Mission régionale d'autorité environnementale

**Avis délibéré de la mission régionale  
d'autorité environnementale  
Hauts-de-France  
sur le projet de parc éolien des Épis de blé  
sur la commune de Noyers-Saint-Martin (60)  
Étude d'impact de janvier 2025**

n° MRAe 2025-8768

### Contexte éolien dans un rayon de 20 kilomètres (Source : étude d'impact)

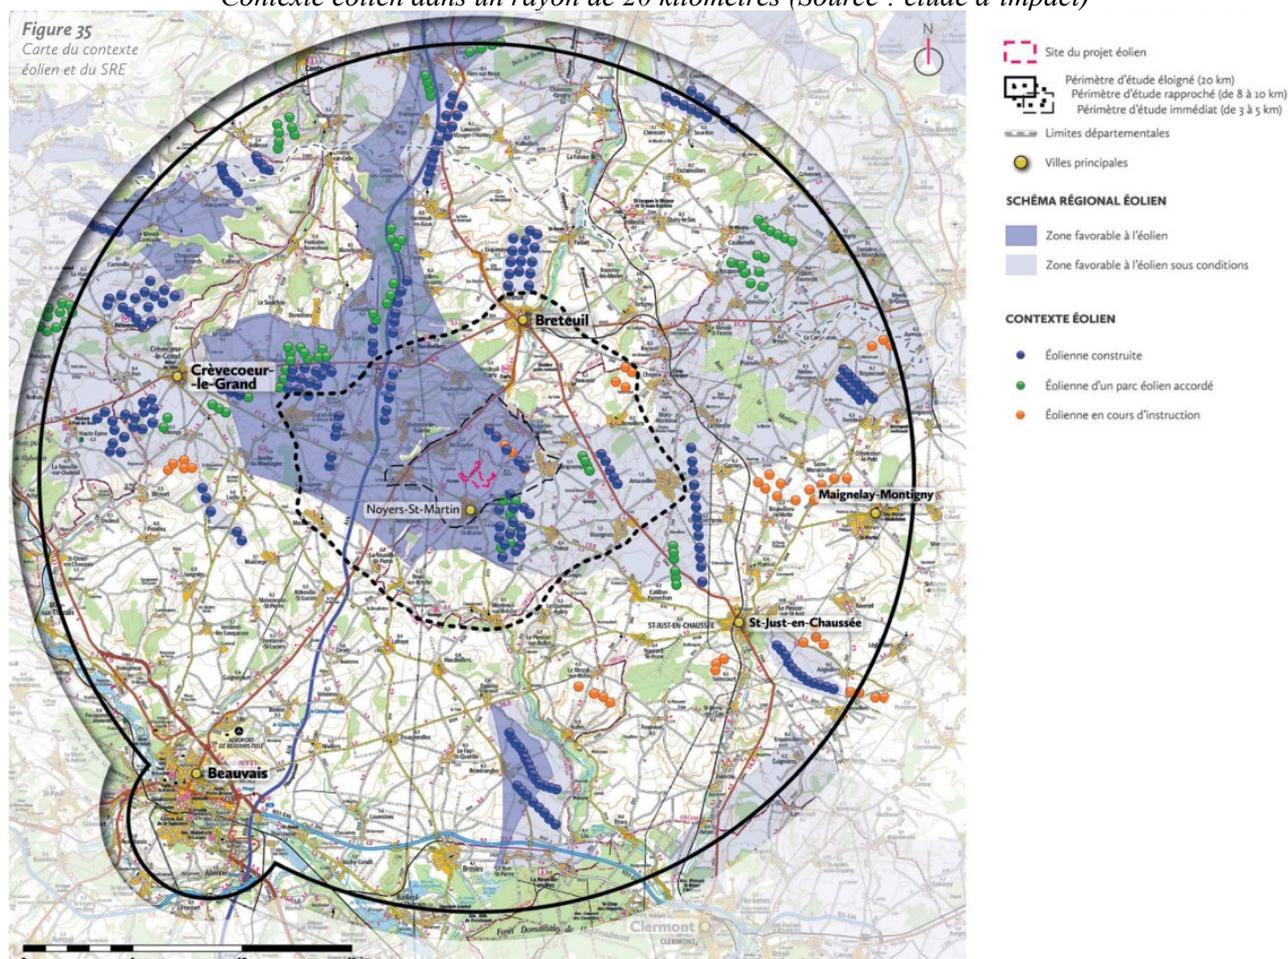
Le projet est localisé dans un contexte éolien très marqué et la carte ci-dessous extraite de l'étude d'impact (page 97) fait apparaître de très nombreuses éoliennes.

Sans jamais les lister, l'étude d'impact recense page 96 dans un rayon de 20 kilomètres autour du projet 223 éoliennes construites, 88 éoliennes autorisées et 44 éoliennes en cours d'instruction. Les informations fournies ne permettent pas de garantir un recensement exhaustif des parcs dans le périmètre considéré. De même, les informations apportées par l'étude ne permettent pas d'appréhender la cohérence du parc dans sa configuration par rapport aux parcs voisins. Des compléments sont nécessaires concernant le contexte éolien. L'étude paysagère annexée à l'étude d'impact propose un tableau qui réunit nombre de ces informations (page 117 de l'étude paysagère) ; l'étude d'impact gagnerait à intégrer et compléter ce tableau.

Comme précisé *supra*, plusieurs parcs éoliens sont construits ou le seront prochainement à plus ou moins 1,5 kilomètre au sud-est du site d'implantation du projet (les parcs de Noyers-Saint-Martin (Le Cornouiller), des Hauts Bouleaux ou encore de Noyers et Bucamps). Le projet ne témoigne pas d'une recherche de cohérence avec lesdits parcs, mais peut être perçu comme un début d'extension de cette grappe d'éoliennes vers le nord-ouest.

En sus, sa ligne, d'orientation nord-ouest/sud-est, sera parallèle à celle formée par les cinq éoliennes du parc de la Marette localisé à 1,7 kilomètre au nord-est.

Même si au sens du Code de l'environnement il ne s'agit pas *stricto sensu* d'un seul projet, ces parcs pourraient utilement être appréhendés comme un ensemble dans la démarche d'évaluation environnementale, pour permettre d'atteindre le meilleur équilibre entre la production d'énergie et l'impact environnemental.

L'autorité environnementale recommande :

- d'intégrer dans l'étude d'impact le tableau disponible dans l'étude paysagère qui liste l'ensemble des parcs éoliens construits, autorisés et en cours d'instruction dans un rayon de 20 kilomètres, en veillant à son exhaustivité ;
- de préciser pour chaque parc la garde au sol pour rendre possible la comparaison de configuration entre le projet et les parcs voisins ;
- d'analyser les parcs éoliens de Noyers-Saint-Martin (Le Cornouiller), des Hauts Bouleaux,

*de Noyers et Bucamps, de la Marette et des Épis de blé comme un ensemble, i.e. en décrivant les parcs voisins, dont le plan d'arrêt des machines, et en procédant aux analyses en les prenant en compte (représentations sur toutes cartes...).*
